**Avis de la Mission régionale d'autorité environnementale
de la région Nouvelle-Aquitaine sur
un projet de centrale photovoltaïque au sol de 5,8 ha
sur la commune du Temple-sur-Lot (47)**

n°MRAe 2020APNA47

dossier P-2020-9551

Localisation du projet :	Commune de Le Temple-sur-Lot
Maître(s) d'ouvrage(s) :	Société RES
Avis émis à la demande de l'Autorité décisionnaire :	Préfète du Lot-et-Garonne
En date du :	20 février 2020
Dans le cadre de la procédure d'autorisation :	Permis de construire

Figure 23 : Projet de février 2020

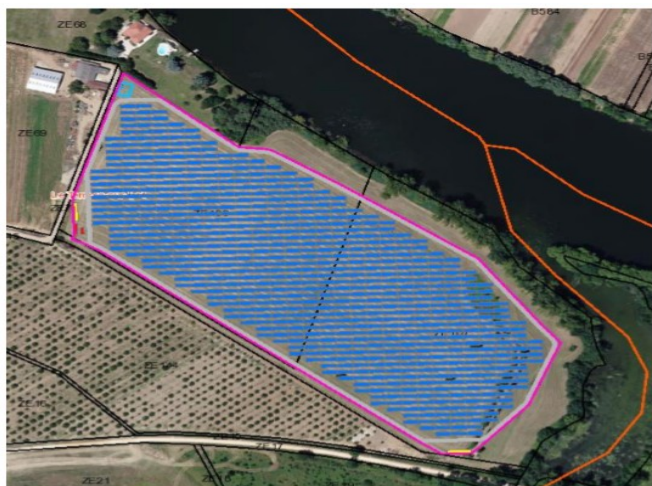
L'avis de la MRAe est sollicité dans le cadre du dépôt d'une demande de permis de construire faisant suite à un refus portant sur un premier projet sur lequel un avis de la MRAe a été rendu le 15 février 2019¹. Le dossier présenté tient compte, selon le maître d'ouvrage, de cet avis et des remarques formulées dans le cadre de l'enquête publique.

Le porteur de projet a notamment modifié substantiellement l'emprise² du projet qui passe de 10,3 ha à 5,8 ha. Cette modification permet une implantation sur le site retenu respectant de façon plus importante les enjeux environnementaux.

Figure 11 : Incidences du projet sur les enjeux écologiques

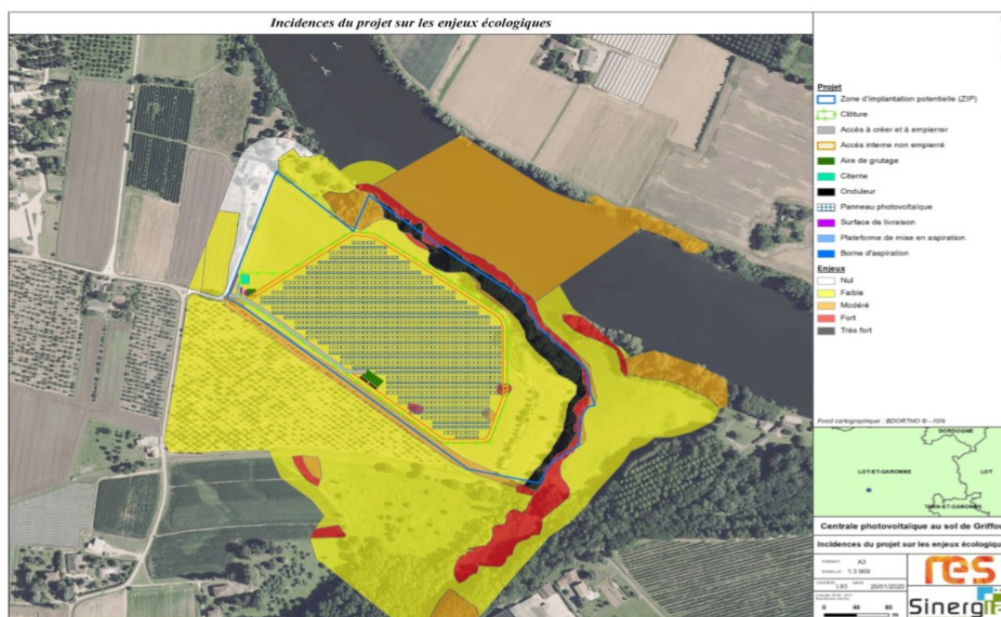
- concernant la **biodiversité** : l'emprise du projet a été considérablement réduite, ce qui permet de renforcer les mesures d'évitement des zones à enjeux⁴. Un recul significatif a ainsi été opéré par rapport au ruisseau du Pic et ses habitats humides associés et, sur la frange Est du projet, par rapport au réservoir de biodiversité associé au ruisseau l'Automne et ses berges ;
